改善箇所説明図

基準不適合発生箇所

改善の内容

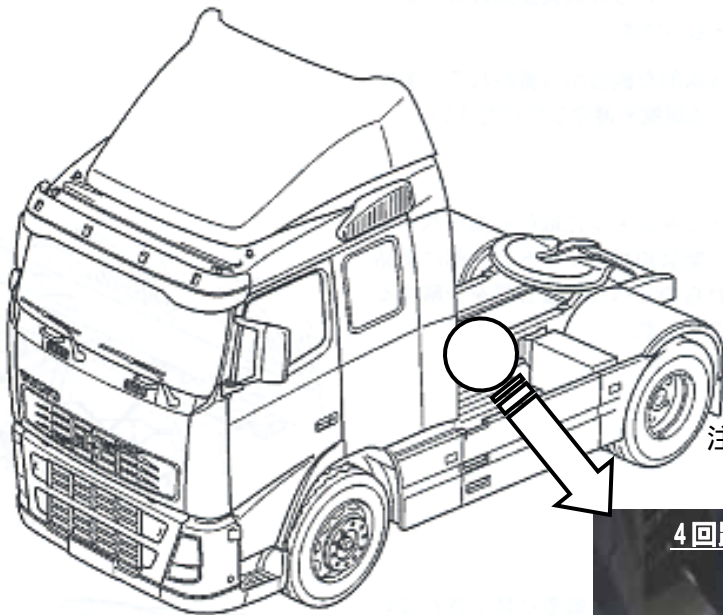
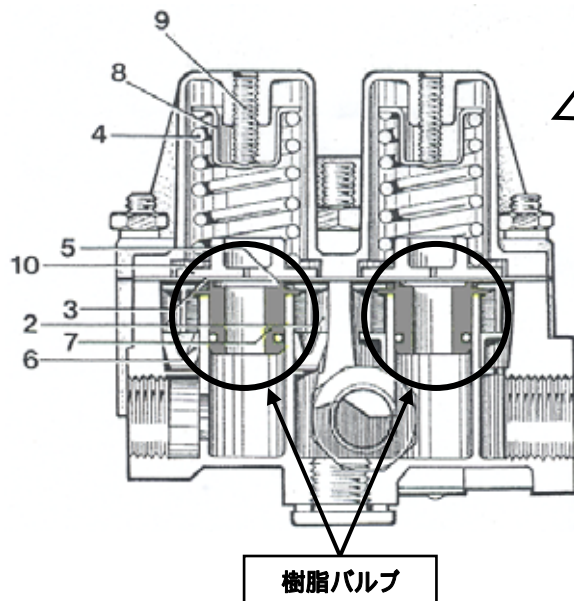
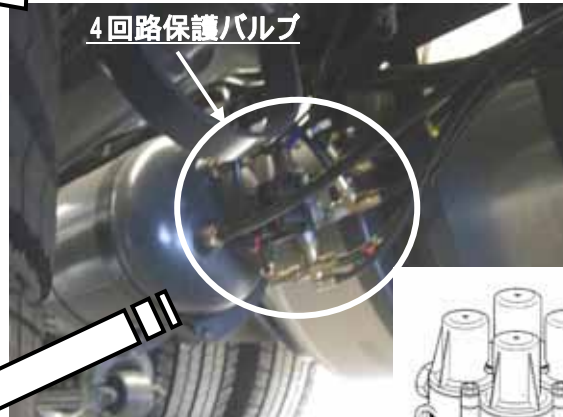
主制動装置において、故障時の対応機能である4回路保護バルブ内の樹脂部品の材質が不適切なため、圧力と熱によって当該バルブが変形することがある。そのため、そのままの状態で使用を続けると、フロント及びリヤブレーキ回路でエア洩れが発生した場合、エア洩れ回路の遮断ができなくなり、ブレーキ回路の保護機能(エア圧力保持)が働かなくなるため、制動力が低下するおそれがある。

全車両、当該保護バルブを点検し、対策品が装着されていない場合には、当該保護バルブを対策品と交換する。

識別：対策作業終了車両は、4回路保護バルブ本体に貼付されているプレートが部品番号が20755195である。
